ПАСПОРТ ДОСТУПНОСТИ № 11

Библиотека (детская) № 25

г. Сургут, ул. Островского, 3

**АКТ ОБСЛЕДОВАНИЯ
объекта социальной инфраструктуры
К ПАСПОРТУ ДОСТУПНОСТИ № 11**

ПОЭТАЖНЫЙ ПЛАН

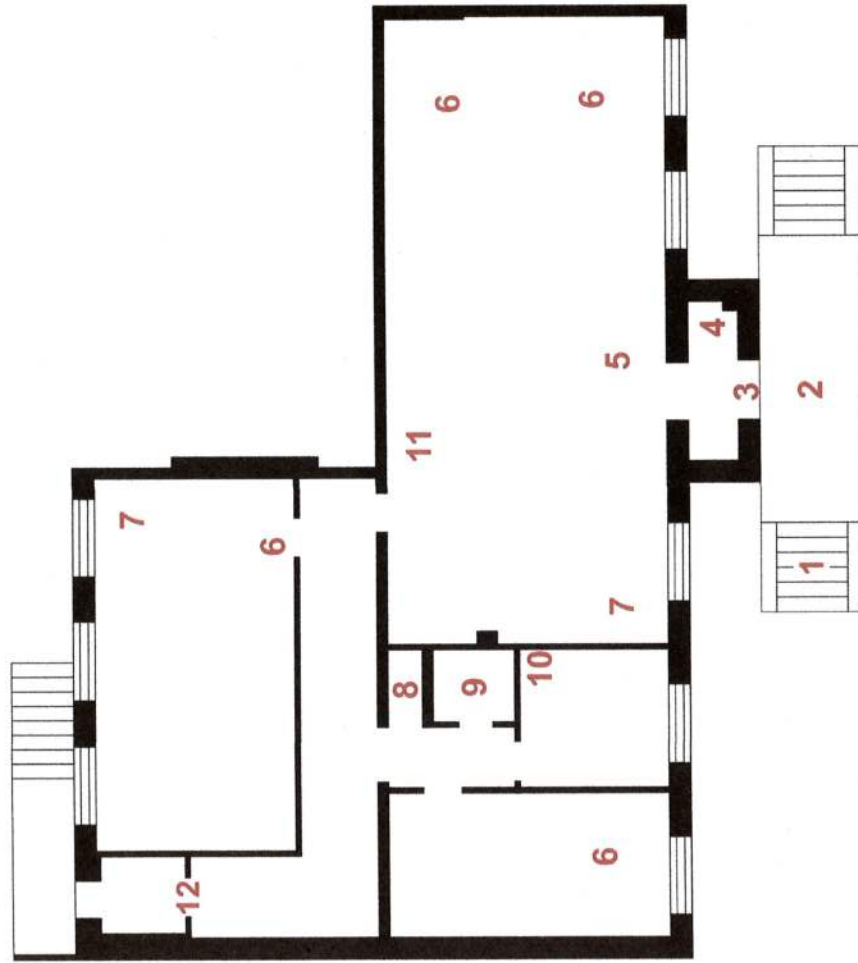
2.1	Лестница (наружная)	есть	1,2	16- 17	Поручни не соответствуют нормативным требованиям: - высота поручня превышает 0,9 м.; - отсутствует дополнительный поручень высотой 0,7 м.; - форма завершающей части верхнего поручня и ригелей травмоопасна; - поручни не имеют безопасного горизонтального окончания: на левом поручне длиннее марша лестницы на 0,3 м. (безопасное горизонтальное окончание должно начинаться на уровне окончания последней ступени и начала горизонтальной площадки), на правом поручне отсутствует горизонтальное окончание с плавным завершением вниз (конструкция завершающих частей поручней должна исключать наличие острых краев)	Все	Установить двухуровневые поручни на высоте 0,7м, и 0,9м с двух сторон с безопасным завершением длиннее лестничного марша на 0,3 м, в соответствии с ГОСТ - 51261	Капитальный ремонт. Текущий ремонт. Индивидуальное решение с ТСР.

2.2	Пандус (наружный)	нет	-	Отсутствуют тактильные наземные указатели перед лестницей	С	Установить тактильные наземные указатели перед лестницей	Капитальный ремонт.
				Лестница не продублирована пандусом или подъемным устройством	К, О	Продублировать лестницу пандусом или подъемным устройством	
				Отсутствует закругление лестничных ступеней радиусом 0,05 м.	О, С	Привести в соответствие ребро лестничных ступеней с закруглением радиуса не более 0,05 м.	
				Отсутствует пандус	К	Оборудовать пандус

2.3	Входная площадка (перед дверью)	есть	2	Отсутствует информация о доступности объекта	Все	После адаптации объекта установить тактильную информацию о доступности объекта (пиктограммы ГОСТ 52131)	Текущий ремонт. Капитальный ремонт. Индивидуальное решение с ТСР.
				Отсутствует доступная информация об объекте или тактильная табличка «Режим работы», дублированная шрифтом Брайля	Все	Предусмотреть наличие доступной информации об объекте, дублированной шрифтом Брайля.	
				Отсутствуют дренажные и водосборные решетки.	Все	Установить дренажные и водосборные решетки.	
				Отсутствуют элементы информирования, навигации	С	Установить перед входом элементы системы радио информирования и навигации.

2.4	Дверь (входная)	есть	3	Высота ограждения на входной площадке менее 1,2 м.	Все	Установить ограждение высотой не менее 1,2 м. с вертикальным заполнением провета не более 0,1 м.	Текущий ремонт. Индивидуальное решение с ТСР.
				Отсутствует информация о доступности объекта	Все	После адаптации объекта установить тактильную информацию о доступности объекта (пиктограммы ГОСТ 52131)	
				Отсутствуют фиксаторы двери в положениях «открыто» и «закрыто»	К	Установить фиксатор в положениях «открыто» и «закрыто»	
				Отсутствует контрастное отображение дверного проема и ручки по отношению к	С	Обеспечить контрастное отображение дверного проема и ручки по

2.5	Тамбур (тамбур-шлюз)	есть	4	20-23	Все	С	Размер тамбура менее 2,2х2,2 м. Размеры тамбура 1,01*3,24 – 0,29*0,17=3,2 кв.м	Привести размеры тамбура в соответствии с нормативными требованиями СП 59.13330.2016 (по конструктивным особенностям здания приведение размеров тамбура в соответствии с требованиями доступности нецелесообразно)	Капитальный ремонт. Индивидуальное решение с ТСР.
							Отсутствует контрастное отображение двери по отношению к стене, и ручки по отношению к дверному полотну.	Обеспечить контрастное отображение дверного проема и ручки по отношению к двери.	
							Отсутствуют дренажные и водосборные решетки.	Установить дренажные и водосборные решетки в полу на одном уровне с поверхностью пола или установить коврик с дырками.	
	ОБЩИЕ требования к зоне	есть		16-23	Все		Отсутствует вход, доступный для инвалидов и МНГ.	Оборудовать вход, приспособленный для МГН, с поверхности земли	Текущий ремонт. Индивидуальное решение с ТСР.

3.1	Коридор (вестибюль, зона ожидания, галерея)	есть	5	24--30	Отсутствуют тактильные направляющие или контрастно окрашенные поверхности на участках пола перед дверными проемами и входами за 0,6 м.	С	Предусмотреть тактильные направляющие или контрастно окрашенные поверхности на участках пола перед дверными проемами и входами за 0,6 м.	Текущий ремонт. Индивидуальное решение с ТСР
					Отсутствует зона отдыха и ожидания инвалидов.	Все	Обеспечить зону отдыха и ожидания для инвалидов, установить скамью в соответствии с требованиями: сиденье с подлокотниками, глубиной 0,43-0,45 м. с наклоном в сторону спинки не более 5°, высота поверхности сиденья от поверхности площадки ожидания – от 0,42 до 0,48 м.; расстояние от спинки сиденья до поверхности сиденья – от 0,13 до 0,15 м; высота спинки сиденья – от 0,16 до 0,21 м. с вертикальным наклоном в

3.6	Пути эвакуации (в т.ч. зоны безопасности)	есть	3, 12 24-37		Оборудование незадымляемой зоны по конструктивным особенностям помещения нецелесообразно.	Текущий ремонт. Индивидуальное решение с ТСР.
				Все	Установить светонакопительную разметку на путях эвакуации	
				К, О	Приобрести эвакуационные кресла для инвалидов, назначить ответственных лиц за эвакуацию, разработать локальную документацию по эвакуации инвалидов в соответствии с нормативными требованиями.	
				К, О	Установить систему автоматического закрытия двери (двухкамерный доводчик) с функцией 5-секундной задержки.	
				Все	Установить ручки – «антипаника» на все двери на путях эвакуации	
				Все	Обеспечить фотолюминесцентное обозначение дверного проема.

4.1	Кабинетная форма обслуживания	нет	-	-	-	-	-	-
4.2	Зальная форма обслуживания (читальные залы, зона переодевания)	есть	6	38-59	Отсутствуют специально выделенные места для инвалидов.	Все	Предусмотреть специально выделенные места для инвалидов.	Текущий ремонт. Индивидуальное решение с ТСР.
					Расстояние между стеллажами менее 1,2 м.	К	Произвести перестановку мебели, увеличить проход до 1,2 м.	
					Отсутствует система автоматического закрывания двери (доводчик) с функцией 5-секундной задержки	К, О	Установить систему автоматического закрывания двери (двухкамерный доводчик) с функцией 5-секундной задержки.	
					Отсутствуют фиксаторы двери в положениях «открыто» и «закрыто»	К	Установить двери на петлях одностороннего действия с фиксаторами в положениях

5.1	Туалетная комната	есть	8	60,61	Отсутствует тактильная табличка о назначении помещения, дублированная шрифтом Брайля	С	Установить тактильную табличку о назначении помещения, дублированную шрифтом Брайля	Капитальный ремонт. Текущий ремонт. Индивидуальное решение с ТСР.
					Отсутствует разделение на мужской и женский туалет.	Все	Разделение санузла на мужской и женский туалеты по конструктивным особенностям помещения целесообразно.	
					Высота выключателя 0,86 м.	К	Установить выключатель на высоте не более 0,8 м.	
					Ширина дверного проема в свету менее 0,9 м.	К,О	Обеспечить ширину дверного проема в свету не менее 0,9 м. или согласовать с обществом инвалидов ширину не менее 0,8 м.
